Malvik kommune
Postboks 140
7550 Hommelvik

Høringsuttalelse kommunedelplan 2018-2030, PlanID 201701 – M7 deponi Sjøvold

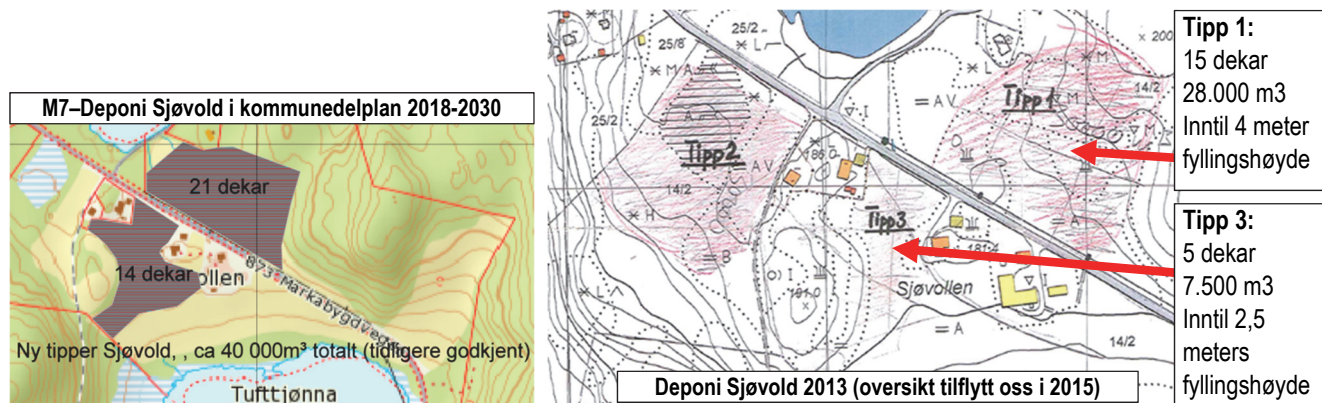
Tiltaket som benevnes som "tidligere godkjent" i kommunedelplan 2018-2030, **avviker signifikant i fyllingsgrad og areal** i forhold til det som ble oss bekreftet 4. kvartal, 2015. Ser man omfanget av høyre og venstre side i Figur 1, ser man at det er svært store avvik. Det som i 2015 omtales som Tipp 3, avviker eksempelvis med 9 dekar i omfang ift M7-tipp i 2018. I tillegg antas det at det ikke lenger er snakk om 7.500 m³ masser som skal inn på det nå 14 dekar store området. **Det er ikke akseptabelt at slike signifikante avvik er forsøkt dekket over for Malvik kommune og våre valgte representanter ved å refereres til som "tidligere godkjent"**. Dette illustrerer etterretteligheten og profesjonalitet forslagsstillere bak M7 besitter og burde være en tydelig indikasjon på videre forventet kommunikasjon og saksgang ift kommunen. Dette har vi gjennom forrige deponidrift ved Sjøvold fått

erfare igjen og igjen og kommunen kan ikke tillate at dette fortsetter. **Dersom M7 ikke avvises, så bes det om at man minimum går tilbake til de opprinnelige godkjente areal og masser som grunneier og entreprenør viser til som "tidligere godkjent".**

Figur 3: Markabygdvegen 561 og avrenningsproblematikk knyttet til M7 – Deponi Sjøvold ikke adressert i konsekvensutredning.

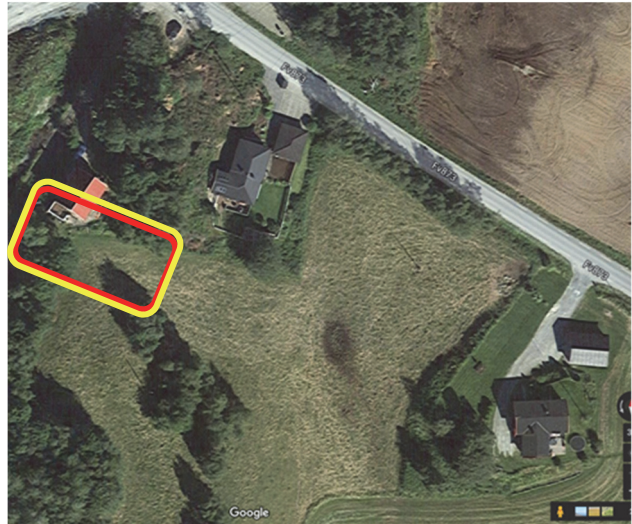
Konsekvensutredningen og beskrivelsen for M7 unnlater å nevne avrenningsproblematikk inn på eiendom til fastboende som en konsekvens av at **foreliggende planer grenser hellende inn mot vår eiendom**. Vår eiendom, med de kraftig utvidete grensene for M7, ligger under deponiet rent høydemessig. Det bestridte området er indikativt angitt i Figur 3. Figur 4 illustrerer problematikken knyttet til at M7 grenser helt opp mot Markabygdvegen 561.

Som det illustreres i Figur 4 vil deponering av masser i området merket i Figur 3, medføre at man får avrenning mot vår eiendom og ned gjennom vår hage. Alternativt kan jo entreprenør foreslå å bygge en høy "Berlinmur" av masser for å sikre at man ikke får avrenning ned mot vår eiendom. Dette vil resultere i varig verditap for vår bolig og eiendom. **Dette er totalt uakseptabelt.**

Vi har ingen tiltro til at entreprenør evner/har vilje til å finne en løsning på dette som er formålstjenlig for andre enn grunneier og entreprenør, dette med erfaring fra deponiperioden 2013-2016. **Deponering av masser i merket område og videre lenger ned mot Markabygdvegen 563 fører til vesentlig ulempe for fastboende** og skal ikke kunne aksepteres av Malvik kommune. Man kan ikke tillate deponidrift rett på utsiden av stueveggen til kommunens innbyggere. **Tiltaket må i sin helhet avvises, subsidiært at grense for tiltaket trekkes tilbake til det som omtales som "tidligere godkjent" slik at denne konflikten unngås.**
